**Lammer Busch Ost, LA 31**

**Herstellung des Marktplatzes**

16.03.2020

Stadtbezirksrat im Stadtbezirk 321 Lehdorf-Watenbüttel (Entscheidung)

Anlage 1: Entwurf

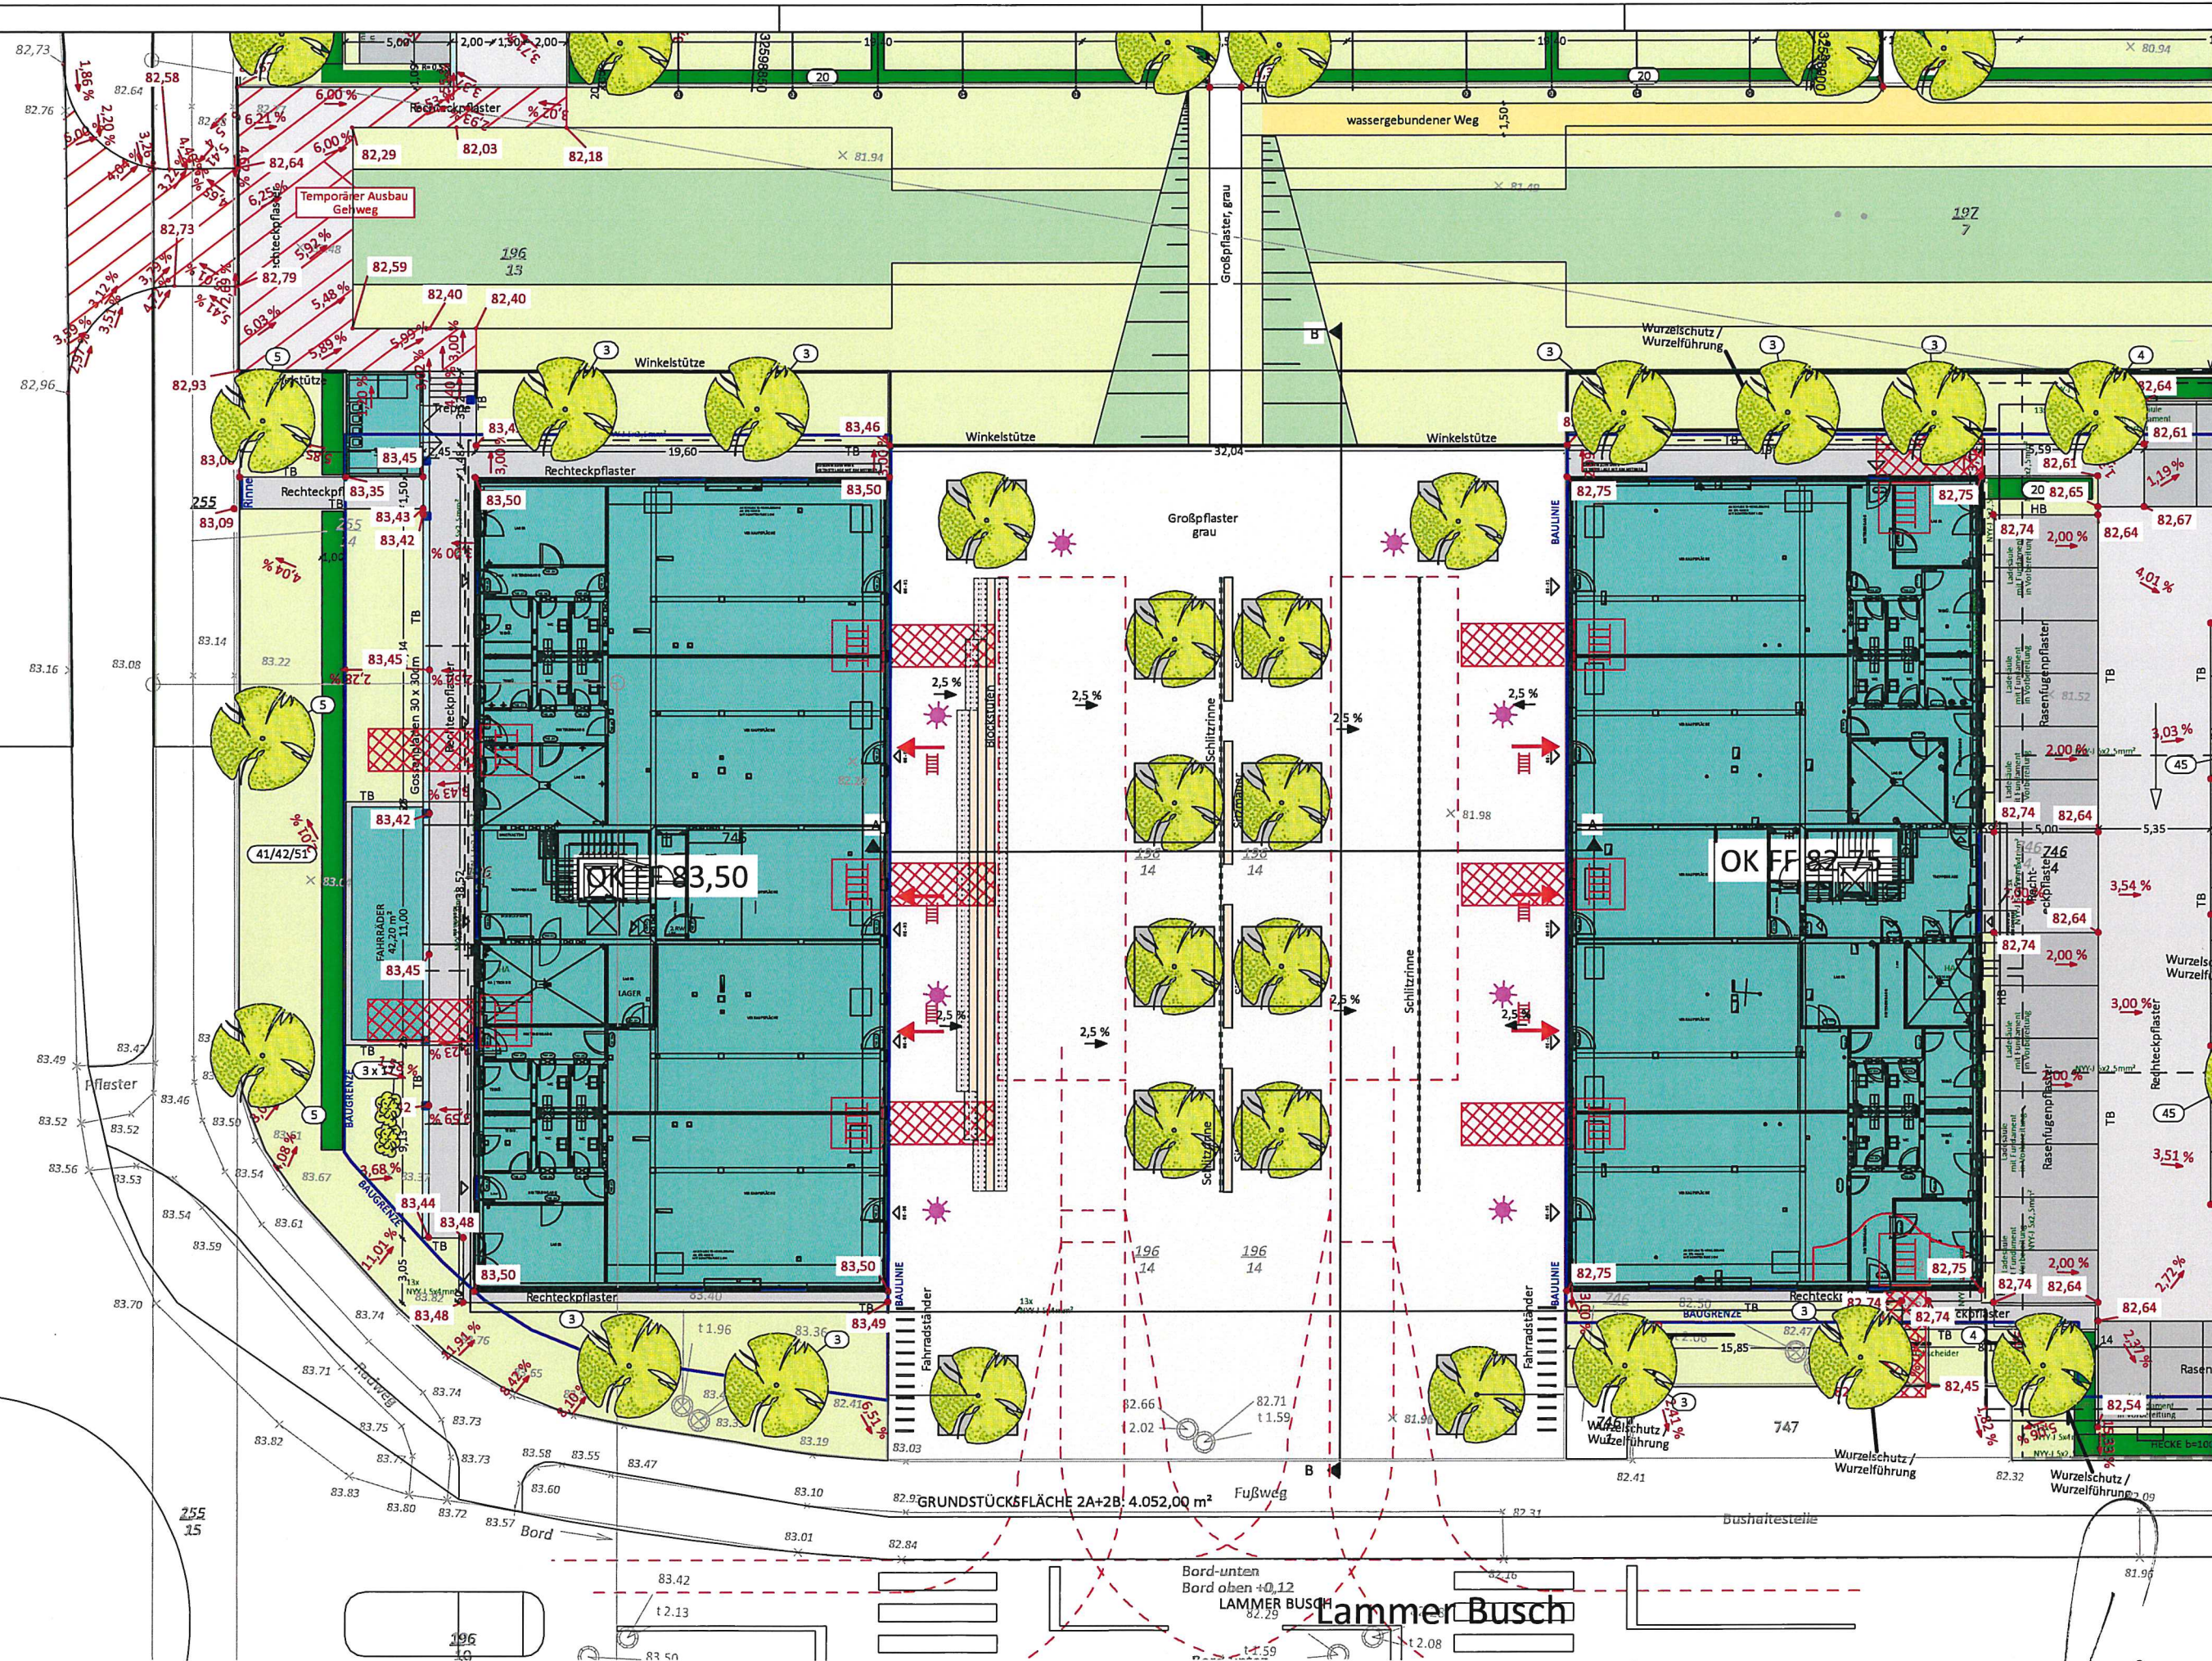
Die durchgehende dreistufige Treppe mit einer Länge von ca. 30 m stellt eine Barriere dar und sollte daher zur besseren Durchlässigkeit und kürzeren Wegen mit einer Rampe unterbrochen werden.

Es wurde angemerkt, dass der Platz zwischen Treppenblock und westlichen Gebäuden zu gering sei, wenn man bedenkt, dass die Geschäfte auch noch Aufsteller zu Werbezwecken platzieren

Der direkte Zugang vom Marktplatz zum nördlich gelegenen Baufeld 1 wurde mittels einer Treppe angedacht, die zwar Keile zum Führen eines Kinderwagens oder Fahrrades beinhaltet, aber für Rollstuhlfahrer oder Rollatoren ungeeignet ist.

Neben der dreistufigen Treppe, die auch als Sitzgelegenheit für Jugendliche dienen kann, sind mittig lineare Bänke angedacht. Es werden unterschiedliche Wünsche zur Höhe und Anordnung geäußert.

Die angedachte Rampe zwischen den Treppenabschnitten dürfte eine maximale Neigung von 6 % haben, somit hätte sie eine Mindestlänge von 5 m, um den Höhenunterschied der Treppe von 30 cm ausgleichen zu können.

Sie würde also entweder in den Bereich zwischen Treppe und westlich angrenzender Geschäftszeile ragen oder in den östlich anschließenden Bereich der Feuerwehraufstellfläche. Dies ist nur bedingt möglich, zudem müssten diese entsprechend gekennzeichneten Bereiche zum Teil auch umfahren bzw. umgangen werden.

Der Behindertenbeirat hat in seiner Stellungnahme keine Bedenken bezüglich der durchgehenden Treppe gesehen, da links und rechts der Höhenunterschied barrierefrei vorgesehen ist und es zumutbar ist, eine Strecke von max. 15 m zurückzulegen, um zur gegenüberliegenden Seite des Platzes zu gelangen.

Als Vorgabe wurde der Einbau von Bodenindikatoren und Stufenmarkierungen genannt.

Die Lage der Treppe kann aufgrund der Lage der Feuerwehraufstellfläche nicht weiter nach Osten geschoben werden. Des Weiteren sollte aus Sicht der Verwaltung die ca. 3,50 m breite Fläche zwischen Treppe und Gebäude ausreichend dimensioniert sein.

Der unmittelbare Übergang mit Treppe zum nördlich gelegenen Baufeld 1 sollte als Zusatzangebot zu der seitlich barrierefrei vorhandenen Wegeführung dienen.

Eine barrierefreie Lösung an dieser Stelle würde eine bauliche Lösung in Form einer Rampe erfordern.

Auch der Behindertenbeirat hält eine barrierefreie Verbindung für wünschenswert, ist aber auch der Meinung, dass eine Querung vom Marktplatz über barrierefreie Wege bereits grundsätzlich gegeben sei, auch hier sei der Umweg zumutbar.

Da zum jetzigen Zeitpunkt noch nicht bekannt ist, ob und wann eine Stadtbahnhaltestelle realisiert wird, ist aus wirtschaftlichen und bautechnischen Gründen von einem jetzigen Rampenbau abzusehen.

Als Zwischenlösung zur direkten Anbindung an das nördliche Baufeld schlägt die Verwaltung vor, eine höhengleiche barrierefreie Dammlösung mit Fortführung eines Pflasterweges und seitlicher Bepflanzung herzustellen.

Nach Aussage des Behindertenbeirates sollten die Sitzelemente ohne Lehne ausgebildet werden, um die beidseitige Nutzung zu ermöglichen. Die Sitzhöhe sollte zudem nicht erhöht werden, da Rollstuhlfahrer Probleme hätten, das Sitzelement zu erreichen. Die übliche Sitzhöhe gemäß DIN von 45 cm sollte eingehalten werden.

Der Behindertenbeirat wies noch darauf hin, dass die mit dem Pflaster höhengleichen Baumscheiben mit einer zum Pflaster farblich passenden, gelochten Abdeckung ausreichender Größe versehen werden sollen.
